**OGGETTO:** DITTA COMUNE DI FRONTONE - TRASMISSIONE ESITO DELLA PROCEDURA DI VALUTAZIONE PRELIMINARE IN AMBITO VIA RELATIVA ALLA MODIFICA DEL PROGETTO DI POTENZIAMENTO E MESSA IN SICUREZZA COMPENSORIO SCIISTICO MONTE CATRIA RELATIVA AL '3° STRALCIO: PREDISPOSIZIONE INNEVAMENTO' - LOC. CUPA DELLE COTALINE, MONTE ACUTO - FRONTONE -ART.6 C.9 D.LGS. N.152/06 SS.MM.

## **Determinazione n. 176 del 16/02/2023**

### PARERE ISTRUTTORIO

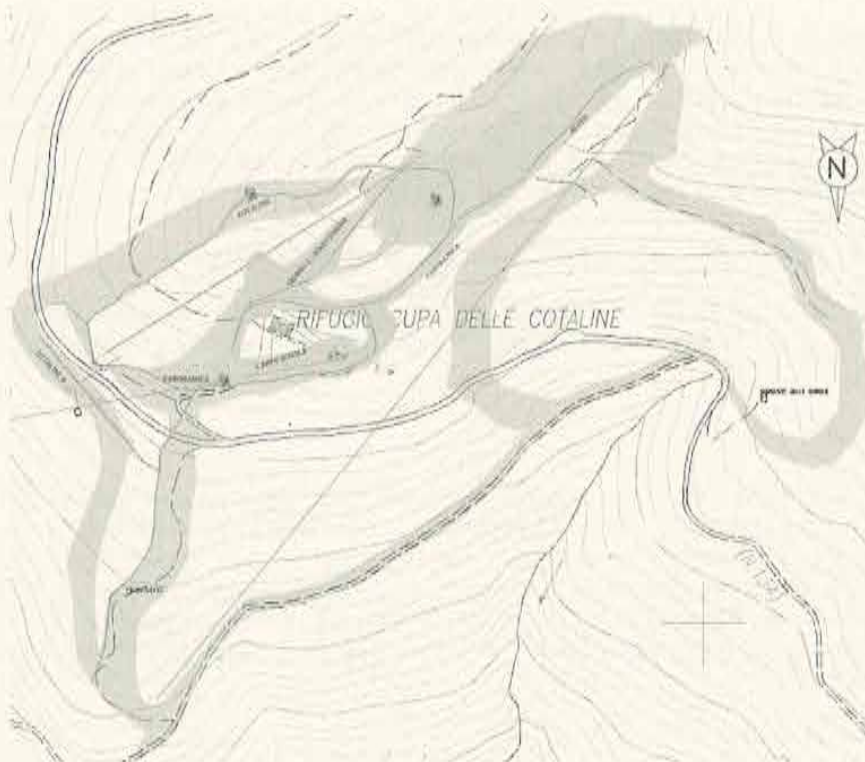
- *Per quanto riguarda la pista "Panoramica" si propone di modificare l'andamento delle tubazioni rispetto alla soluzione originale ovvero si propone di proseguire le tubazioni fino alla pista Skiweg 1 – Direttissima da un lato e seguire il tracciato della pista Panoramica fino al congiungimento con la pista Campo Scuola dall'altro;*
- *Per quanto riguarda la pista "Travarco" si installano le tubazioni sul margine dx scendendo in maniera da portare i servizi fino alle zone campite in verde dove verranno posizionati dei pozzetti per i cannoni in maniera da sopperire alla mancanza di neve in quei tratti dove si è evidenziata carenza di neve naturale al suolo;*

- Dalla pista Travarco viene realizzata una tubazione lungo la diagonale pianeggiante della pista Cotaline B e vengono installati i pozzetti per garantire la produzione di neve sui tratti di pista, campiti in verde nella planimetria di variante;
- Sulla pista "Cotaline A" il tracciato dell' innevamento verrà realizzato sul margine sx scendendo invece che sul margine dx per posizionare i cannoni sparaneve in posizione protetta rispetto ai venti prevalenti così da ottimizzare l' innevamento su pista;
